Sitzungsvorlage

**5. Änderung des Bebauungsplanes K 117 - Auf dem Felde -
hier: Ergebnis der öffentlichen Auslegung sowie Satzungsbeschluss**

Stadt Eschweiler Bebauungsplan K 117 - Auf dem Felde - 5. Änderung -

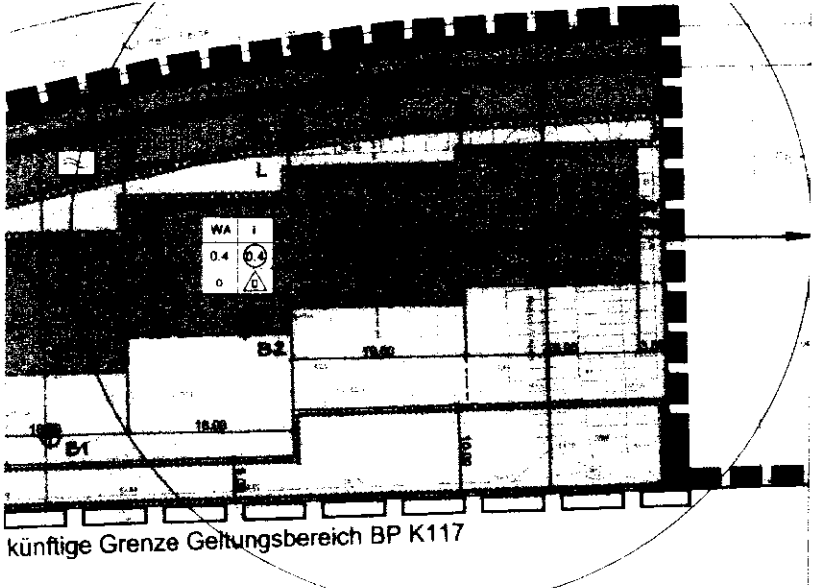
<p>1.2</p> <p>1.2.1</p>	<p><u>A 70 Umweltamt - Bodenschutz / Altlasten</u></p> <p>Unmittelbar nördlich des Tennisplatzes befindet sich der Schacht „Bandstollen Hehlrath südliches Mundloch“, der zum Tagebau Zukunft-West gehört. Weitere Informationen liegen dem Kreis Aachen nicht vor, können aber bei der Bezirksregierung Arnsberg, Abteilung -Bergbau und Energie- Herr Brämer, Goebenstr. 25, 44135 Dortmund eingeholt werden.</p>	<p>Der Hinweis wird in den Plan sowie in die Begründung zum Bebauungsplan aufgenommen. Eine Stellungnahme der Bezirksregierung Arnsberg, Abt. Bergbau und Energie liegt vor (vgl. Nr. 2).</p>	<p>Die Stellungnahme wird berücksichtigt.</p>
<p>1.2.2</p>	<p>Mit Schreiben vom 24.09.2007 äußert das Umweltamt erneut zum Bodenschutz und zu den Altlasten Bedenken:</p> <p>Der Planbereich liegt im Umfeld der Altlastenverdachtsfläche Kataster Nr. 5103/0003 (ehem. Deponie Hehlrath), der Altlastenverdachtsfläche Kataster Nr. 5103/0322 (ehemalige Hausmülldeponie Röhe) und des Aufschüttungsbereiches des ehemaligen Tages-</p>	<p>Die geforderten Bodenluftuntersuchungen wurden durch das Büro des Dipl.-Geol. Michael Eckardt aus Aachen durchgeführt und am 21.01.2008 mit folgendem Ergebnis abgeschlossen:</p> <p>Im Bereich des Tennisplatzes wurden drei Rammkernbohrungen abgeteuft und als provisorische Gaspegel ausgebaut. In der Bodenluft der Messstelle B3 wurden leicht erhöhte Gehalte an Methan und</p>	<p>Die Stellungnahme wird berücksichtigt.</p>

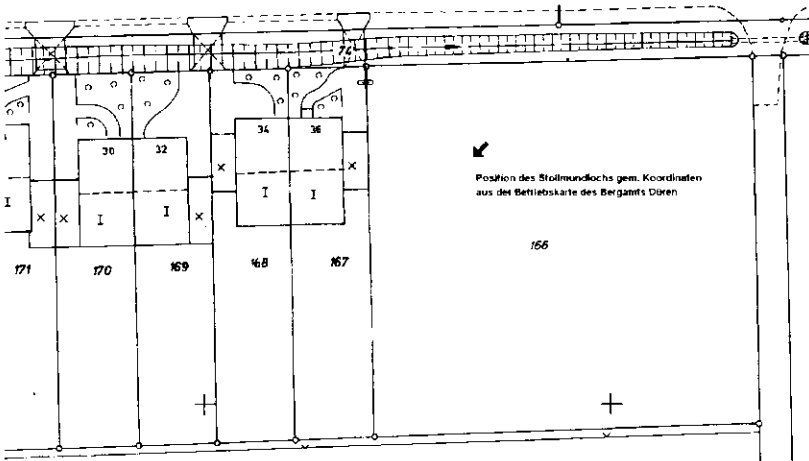
5.	<p>Bergamt Düren - Schreiben vom 08.05.2006</p>		
	<p>Durch das Plangebiet verläuft die ehem. Abbaugrenze des Braunkohlentagebaus Zukunft-West. Die Verkippung erfolgte hier im Jahre 1964.</p> <p>In der Regel ist davon auszugehen, dass Kippensetzungen nach ca. 15 Jahren abgeklungen sind. Das Bergamt Düren weist jedoch darauf hin, dass eine Bebauung gerade in der Übergangszone zwischen dem gewachsenen und gekippten Bodenmaterial sehr problematisch ist: Gerade hier wird wegen des ehemaligen Böschungssystems auch zukünftig mit unterschiedlichen Bodenbewegungen zu rechnen sein, die einen unmittelbaren Einfluss auf die Standsicherheit eines Gebäudes haben können.</p> <p>Als Baugrund steht hier aufgeschütteter Boden an, der wegen seiner stark wechselnden Zusammensetzung und unterschiedlichen Mächtigkeit besonderer Überlegungen und gegebenenfalls Untersuchung bei der Wahl der Gründung erforderlich</p>	<p>Da nach Aussage des Bergamtes in der Regel nach 15 Jahren Kippensetzungen abgeklungen sind, ist aufgrund der langen Zeitspanne der Verkippung (1964) lediglich eine textliche Kennzeichnung mit folgendem Text in den Bebauungsplan aufgenommen worden:</p> <p>„Das gesamte Plangebiet wird gemäß § 9 Abs.5, Nr. 1 BauGB gekennzeichnet als Fläche, bei deren Bebauung besondere Vorkehrungen und Sicherheitsmaßnahmen bei der Gründung baulicher Anlagen aufgrund ehemaliger Entwässerungsstrecken sowie des verkippten Tagebaubereiches erforderlich sind. Auf die DIN 1054 „Zulässige Belastung des Baugrundes“ und die DIN 18195 „ Bauwerksabdichtungen“ wird verwiesen.</p> <p>Ergänzt wird die Kennzeichnung durch den Hinweis, dass bei Gründungen im aufgeschütteten Bereich wegen der stark wechselnden Zusammensetzung des Bodenmaterials durch Untersuchungen die ausreichende Tragfähigkeit des Bodens der Bauordnungsbehörde nachzuweisen ist. Es wird zusätzlich in der Begründung zum Be-</p>	<p>Die Stellungnahme wird berücksichtigt.</p>

Nr.	Behörde / Inhalt der Stellungnahme	Stellungnahme der Verwaltung	Beschlussvorschlag
	<p>macht, die der festgestellten Tragfähigkeit des Bodens angepasst werden muss.</p> <p>Ferner befinden sich in dem Verfahrensgebiet eine ehemalige Entwässerungsstrecke, sowie das südliche Mundloch und ein Teil des ehemaligen Bandstollen Hehlrath. Die Entwässerungsstrecke ist 1965 mit Sand und Lehm verspült worden. Der Bandstollen wurde durch Schleuderversatz mit Kies gesichert; das südliche Mundloch ist vermauert worden.</p> <p>Das Bergamt regt eine diesbezügliche Kennzeichnung im Bebauungsplan an.</p>	<p>bauungsplan auf diese Thematik eingegangen.</p> <p>Gemäß den Koordinaten des Bergamtes Düren wurde die Lage des südlichen Mundlochs bestimmt. Sie ist im nachfolgenden Kartenausschnitt gekennzeichnet: Das südliche Stollenmundloch liegt nicht im Geltungsbereich der 5. Änderung.</p>

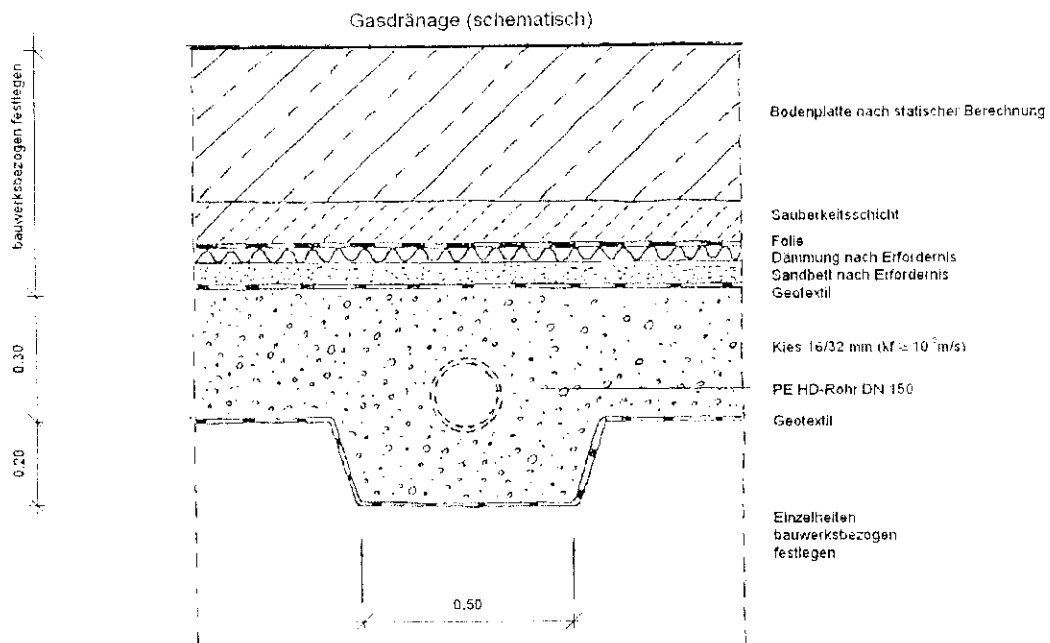
- 2.2 Bei einer baulichen Entwicklung des Bodens ist eine Unterkellerung der baulichen Anlagen unzulässig (Vorkehrung zum Schutz vor Bodenkontamination).

Unter den baulichen Anlagen ist eine passive Gasdränage entsprechend den Empfehlungen des Arbeitskreises Geotechnik der Deponien und Altlasten (GDA) gemäß folgendem Aufbau vorzusehen:

Die Einzelheiten der Gasdränage sind entsprechend der Statik der jeweiligen baulichen Anlagen festzulegen.
